Settore Ecosistema Costiero e Acque

OGGETTO: S1063 – Procedimento di Verifica di assoggettabilità a VIA sul progetto di "Nuovo impianto di gestione rifiuti non pericolosi da ubicarsi in Vado Ligure – Via Tommaseo, 8"
Proponente: Anselmo S.r.l.
Comunicazione pubblicazione documentazione per procedimento di verifica di assoggettabilità a VIA ex art. 19 comma 3 e 4 del D. Lgs. n. 152/2006. *Contributo*.

In merito alla gestione delle acque meteoriche è stato fornito, inoltre, lo schema a blocchi richiesto, che di seguito viene riportato:

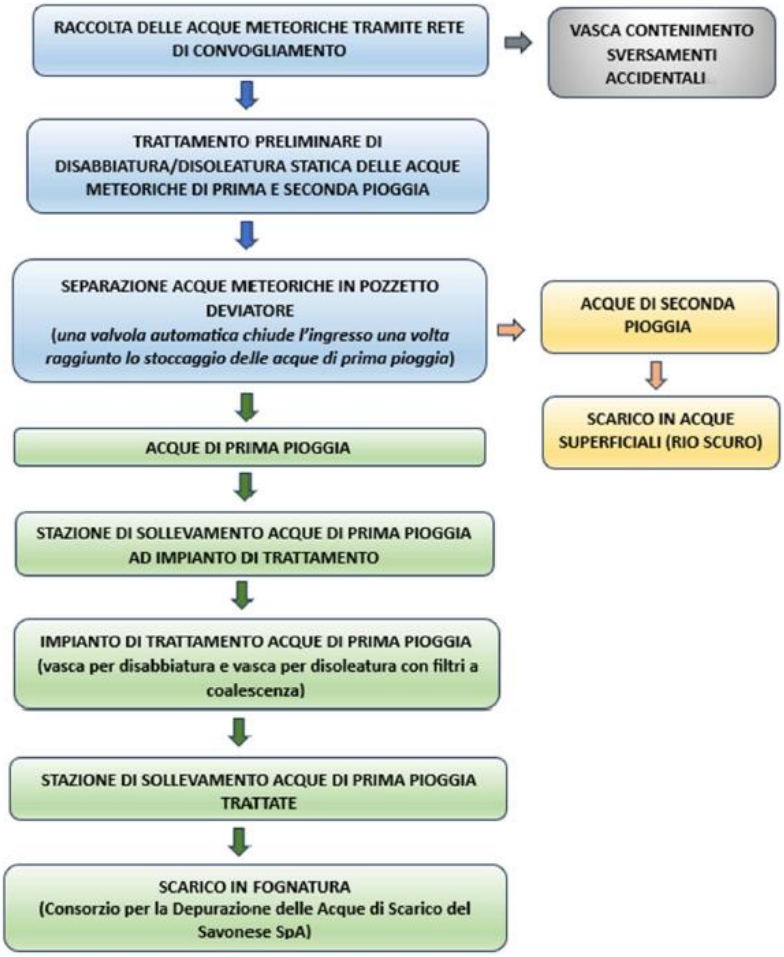
Riguardo a quanto sopra è stato inoltre precisato:

1. Il sistema di convogliamento delle acque meteoriche sarà asservito a tutte le aree scoperte, quindi sia alle aree di lavorazione esterne, sia al piazzale antistante l'attività produttiva, interessato dal transito e dal parcheggio di veicoli pesanti e non.

2. Il ciclo di trattamento delle acque meteoriche prevede due stadi:
   - un trattamento preliminare di disabbiatura / disoleatura statica su tutte le acque meteoriche (prima e seconda pioggia) raccolte dalla rete di convogliamento, e non ancora separate dal pozzetto deviatore;

- un successivo trattamento di disabbiatura / disoleatura con filtri a coalescenza per le acque di prima pioggia.
3. Gli eventuali sversamenti accidentali/incidenti ricadenti sulle aree scolanti dei piazzali saranno convogliati all'interno di una vasca dedicata alla loro raccolta e non si mescoleranno in alcun modo con le acque scaricate nel Rio Scuro o inviate al trattamento delle prime piogge. In caso di sversamento accidentale verrà infatti aperta una valvola installata nel pozzetto a monte del primo disoleatore e da qui convogliati i flussi in arrivo all'interno di una vasca chiusa da vuotarsi a mezzo di autospurgo una volta superata la fase emergenziale.
